## 東京電力福島第一原子力発電所の中期的リスクの 低減目標マップの改定について（3回目）

令和2年2月26日  
原子力規制庁

東京電力福島第一原子力発電所の中期的リスクの低減目標マップ（案）

# 放射性物質の所在状況(発電所敷地内)

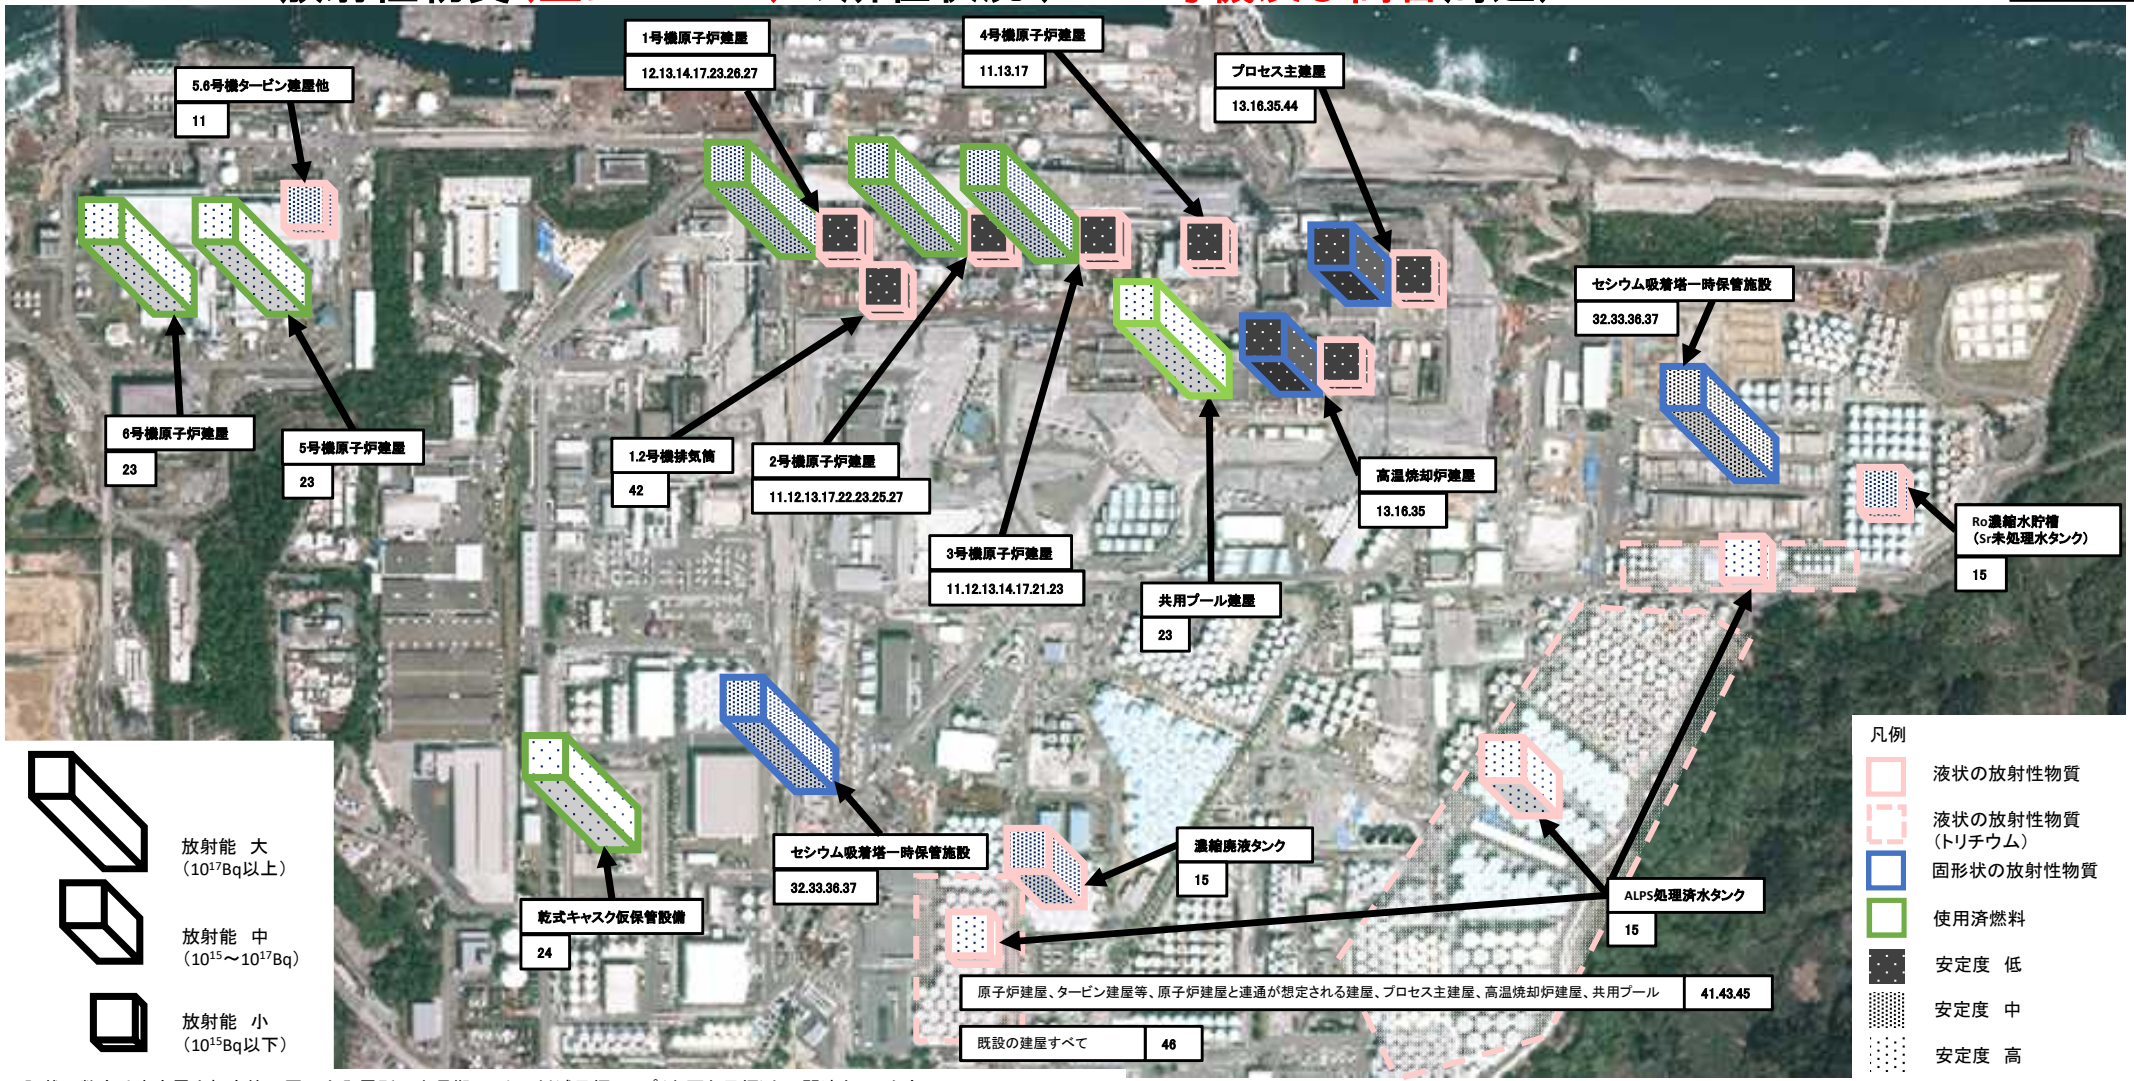
8	参考1-2は、参考1-1と内容的に同じであるが 必要か 必要とすれば、タイトル、未確認量へのコメントは上記と同じ * 1~* 4のナンバリングは参考1-1と同じにすべき	P17のグラフの凡例の順 番がp16のグラフと異なる ため脚注も異なる
9	別紙2について、建屋、SFプールも含まれており、タイトルの「周辺」という文言は見直すべき。 各施設の放射能はCs-137を代表としたということは重要なのでタイトル（の近く）に明示すべき ・4号機原子炉建屋、1, 2, 3タービン建屋は？ ・燃料デブリ中の放射能はある程度評価できると考えるが不要か？注には、放射能が不明のため記載していないと書かれているが。 ・タービン建屋東側2.5m盤下の地下水中の放射性物質、および汚染水等構内溜まり水の中の放射性物質は、すぐのリスクは高いものではないと思うが、液体であり安定度が高いものではないので注意しておくことが必要であり、別紙2の注にそれらの存在を記載しておくことが必要 ・図には様々な情報が入っているので見にくく、工夫が必要（安定度の色を薄くし、液状、固形状、使用済燃料の違いがすぐわかるようにするなど。）	P6のタイトルを修正する P6のタイトルに追加する p6に原子炉建屋で代表する旨注釈に記載する 燃料デブリは放射能が不明であること、現時点で低減すべき目標として設定していないためp6への記載は不要と考える p6の注釈にその旨記載する なお、構内たまり水等の除去はリスク低減目標マップ（その他のもの）において記載済 別添1の色使いや表現を見直す
10	「建屋内滞留水のα核種除去」が2021年度の目標にあがっているが、具体の核種、存在状態は（水溶液？ 粉末？）、具体の除去法は何か	核種分析を実施中 除去法は決まっていない
11	リスク低減目標マップ改定案の色使いなどは現状を表す上で改善の余地がある	別添1の色使いや表現を見直す
12	リスク低減目標マップ案改定案に付されている番号は、放射性物質の所在状況を表す地図上の番号に対応していることから、地図を同マップの一部とすべき	p5, p6の図をリスク低減目標マップの一部とする

# 現行のリスク低減目標マップの進捗状況

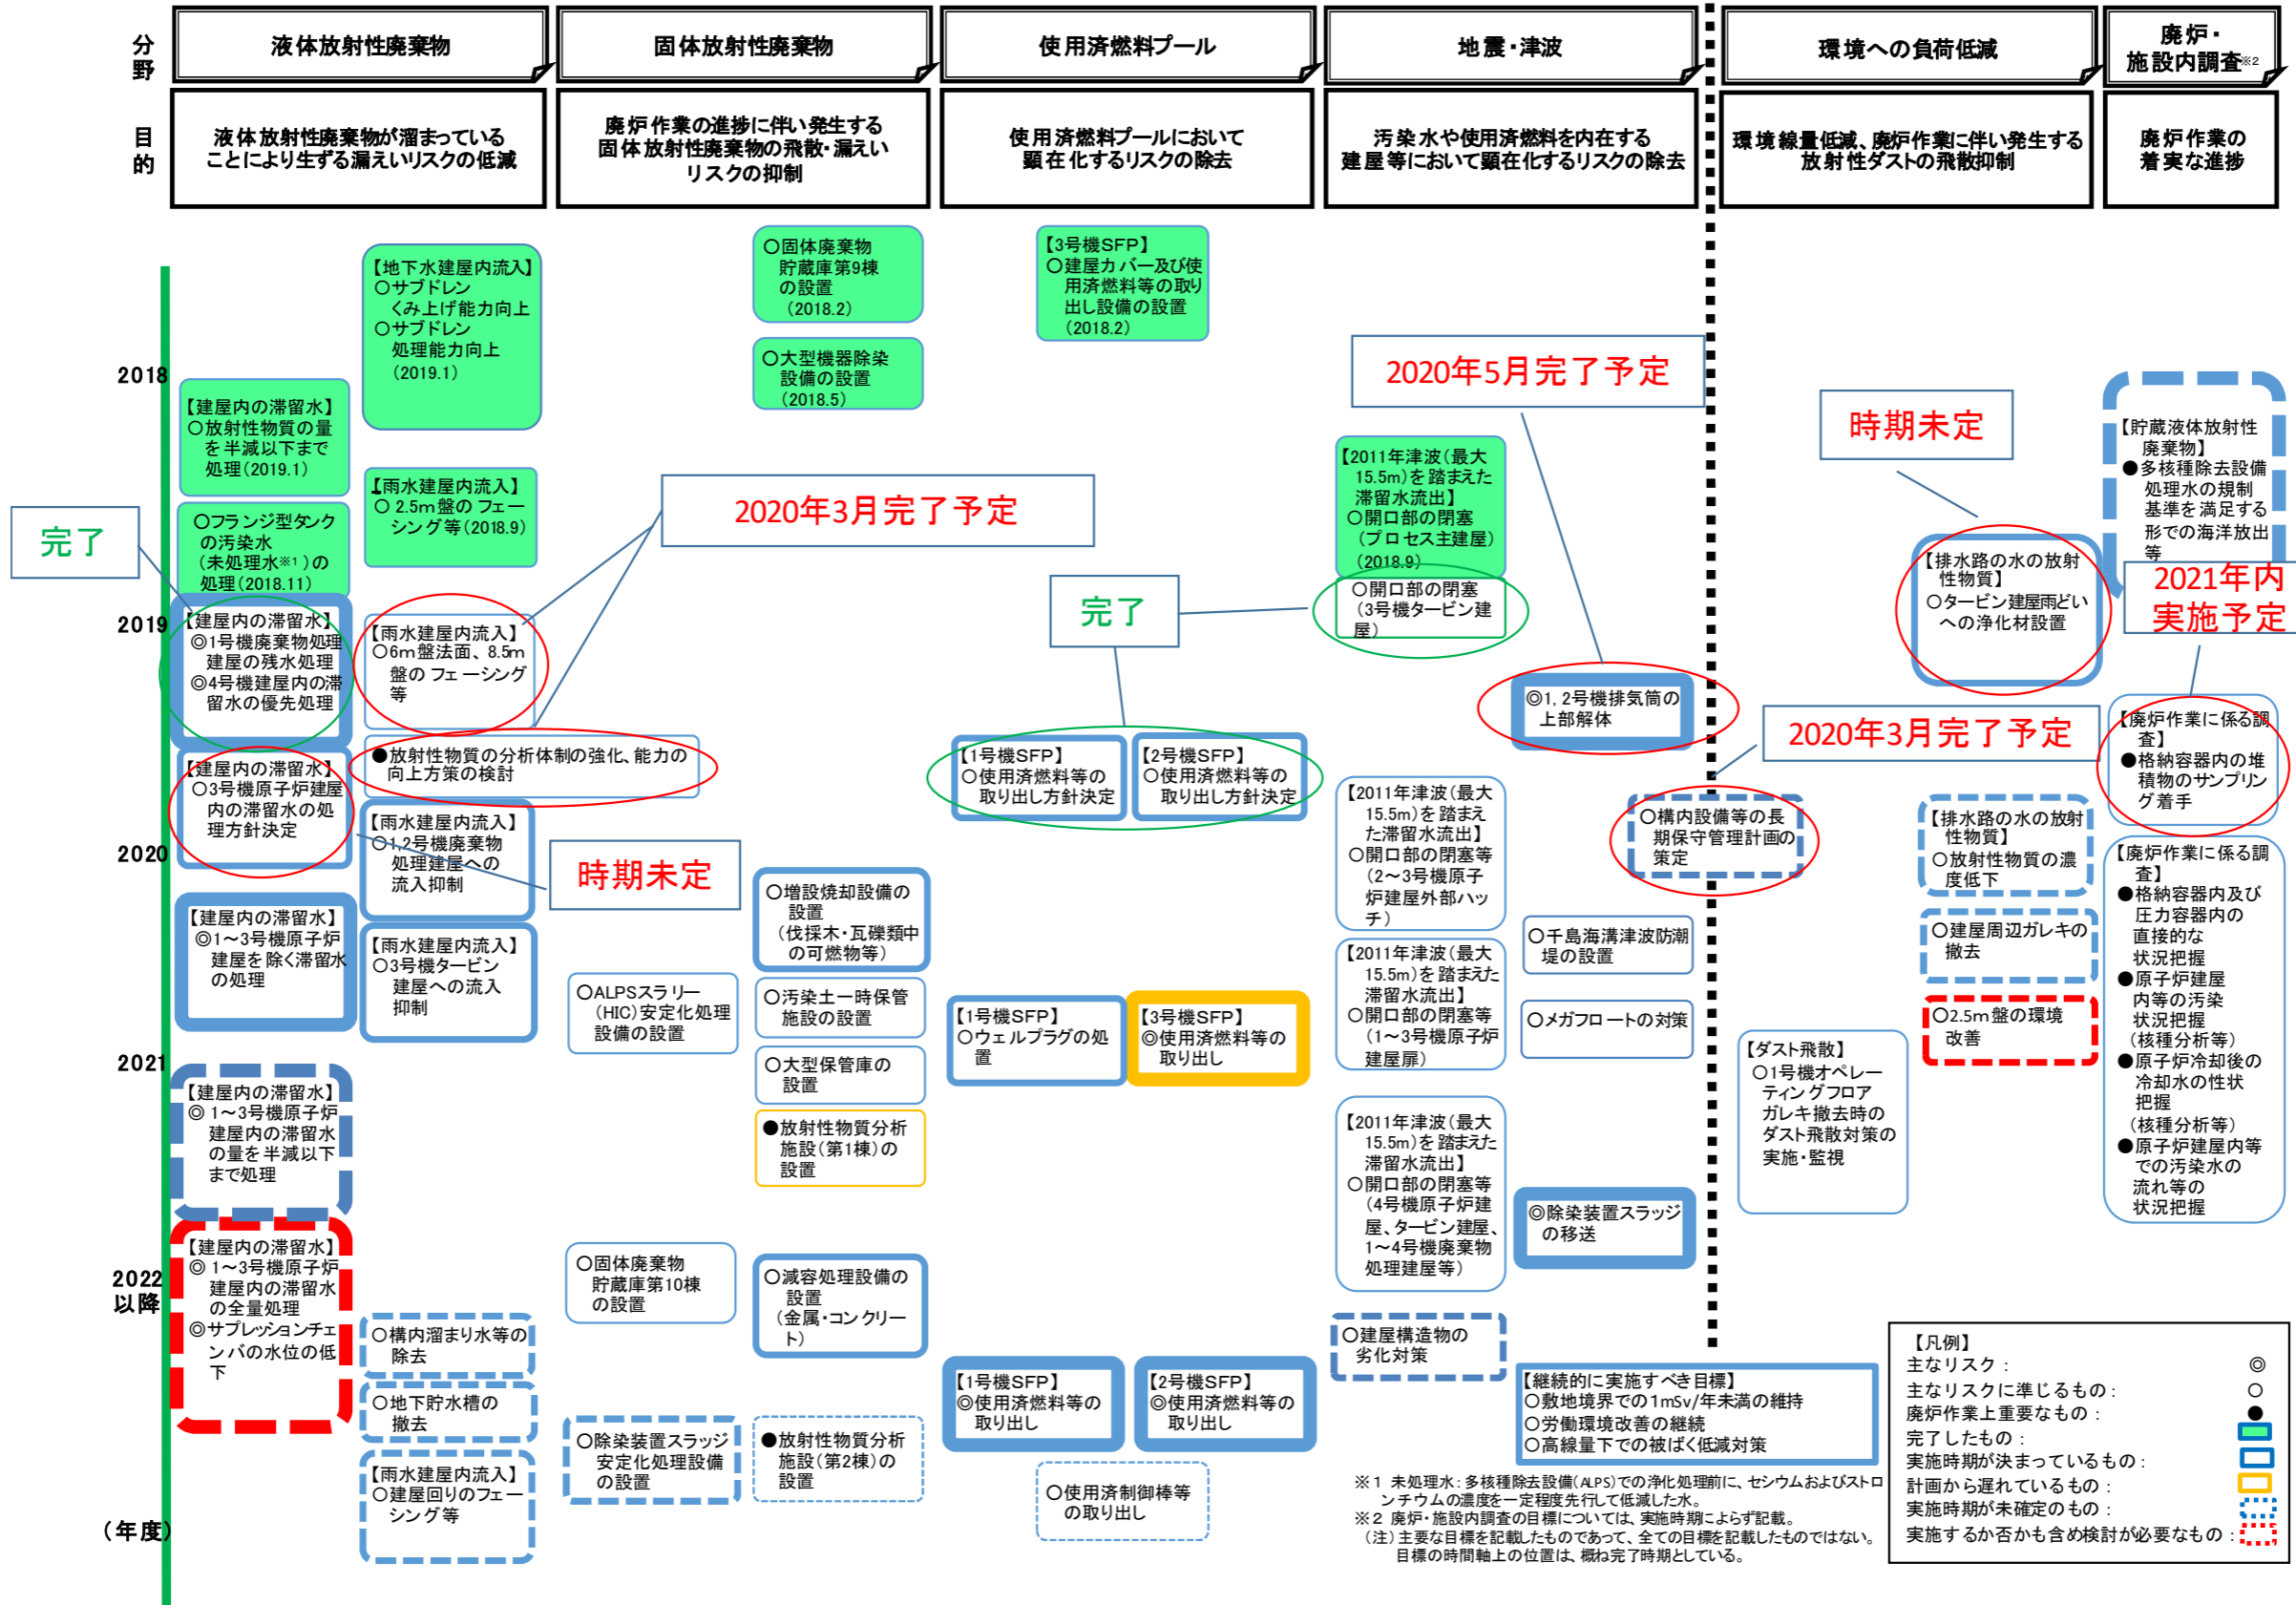
13	1/2号機排気筒下部の高線量箇所は非常に関心が高いが、リスク低減目標マップ改定案に明示的には表れていないので追記すべき	p2の個別目標に追加する
14	現行のリスク低減目標マップに掲げられている目標で完了したものを説明すること	現行リスク低減目標マップの進捗状況を別添1の参考に示す

## Cs-137の所在の経年変化(公表資料に基づく試算例)

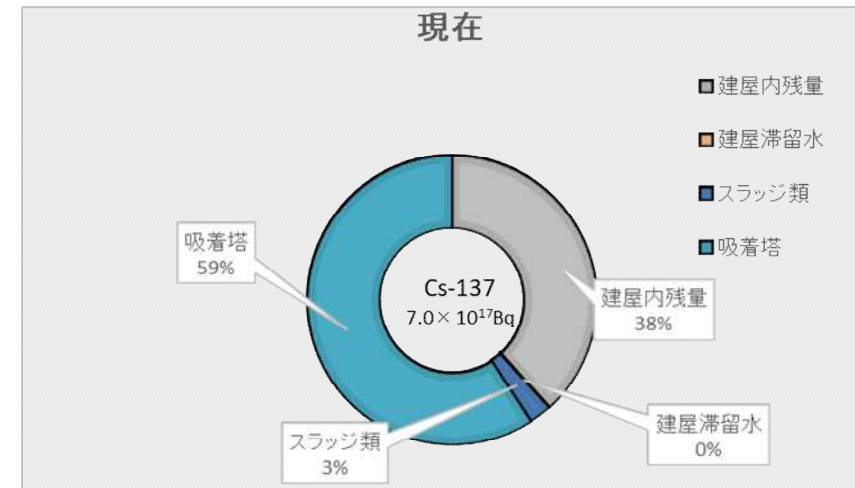
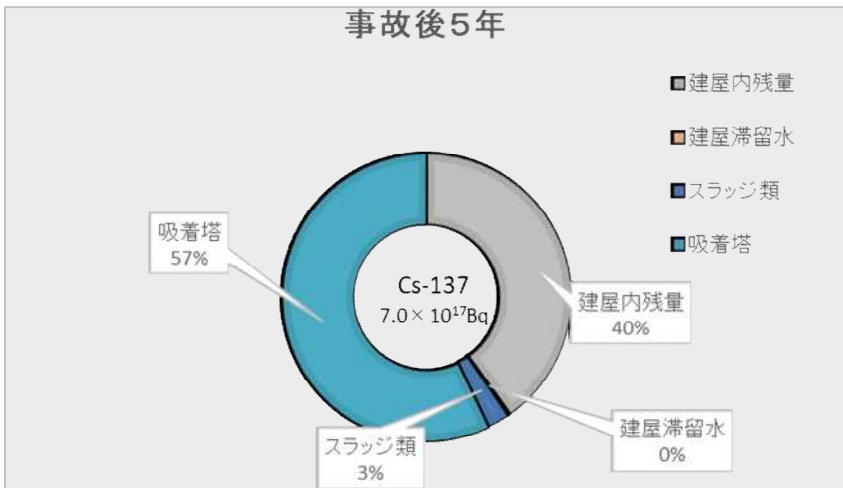
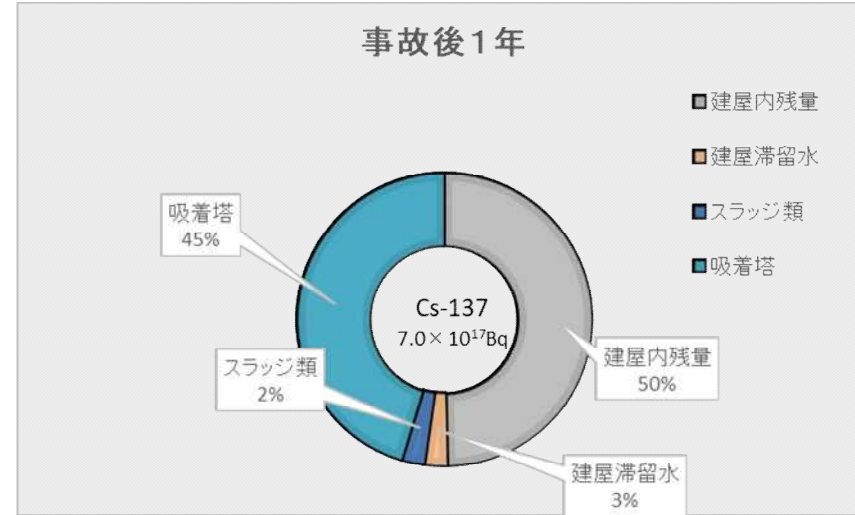
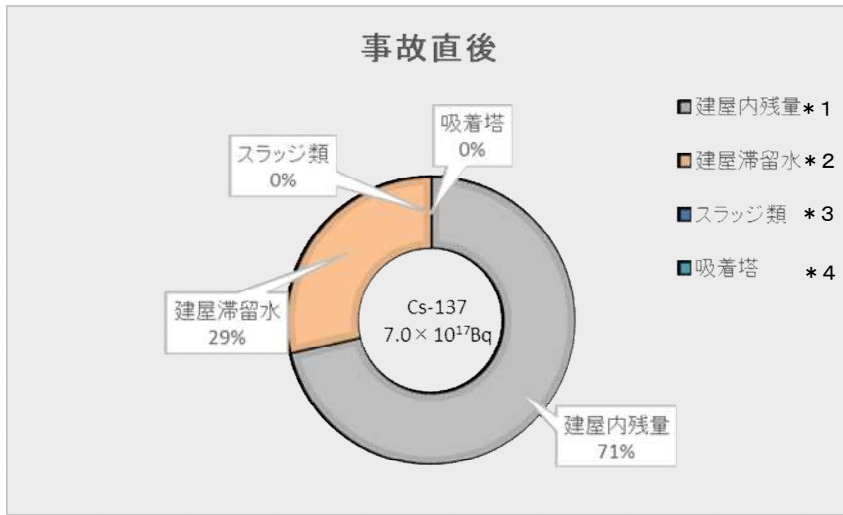
No.	意見の内容	対応案
1	中期的リスクの低減目標マップの説明資料が多くあり、それらの位置付け、関係がわかりにくい	中期的リスクの低減目標マップの構成資料の範囲を別添 1 に提案する
2	デブリの分析等を行う第 2 棟の設置に向けての準備状況はどうなっているのか？2023～2031 年の早めの所に設置を書くべきでは	東京電力が詳細設計を検討中であり工程は未定のため、p2 の個別目標に追加する
3	燃料デブリの試験的取り出し、燃料デブリの性状把握、さらには将来の燃料デブリの取り出しに向けては安全対策が極めて重要。2022 年の目標になっているが、それよりも早く検討を開始することが重要	試験的取り出し、性状把握については実施計画審査において確認し、p2 の「燃料デブリ取り出し時の安全対策」は本格取り出し時の目標として記載したもの
4	建屋滞留水の処理は重要であるが、ドライアップ等に伴い発生するダスト対策を十分に行うことが必要	p2 中「廃炉作業を進める上で重要なもの」にダスト飛散対策を記載済 なお、タービン建屋は閉塞済である
5	アレバスラッジが 8.5m 盤にあることのリスクを強調すべきで、資料 5 の 2. 具体的内容の中にも追加すべき 44「除染装置スラッジの移送【津波】」は、33.5m 盤に移送後、安定な固化体にする必要があるが、それは 37「廃棄物より安全・安定な状態での管理」に含まれているとの理解でいいか	「資料 5 の 2. 具体的内容」は説明内容であり、リスク低減目標マップ記載内容ではないため反映しない なお、安定な固化体にすることは意見のとおり
6	使用済み燃料プールからの取り出しは、破損燃料や制御棒等も含んでいると考えていいか	含まれている
7	参考 1-1 のタイトルに工夫が必要。Cs-137 の総放射能に変化はないので、「インベントリーの経年変化」では誤解を与えないか。「Cs-137 の所在の経年変化」のほうが適切	P16 のタイトルを修正する
	建屋内残量（未確認量）は、デブリ内に残存している Cs 及び原子炉建屋、格納容器、圧力容器、機器等に付着している Cs の量か？ また、*1 を見ればわかるので「未確認量」という言葉は不要	P16 中の建屋内残量（未確認量）は意見のとおりであり、「未確認量」は削除する
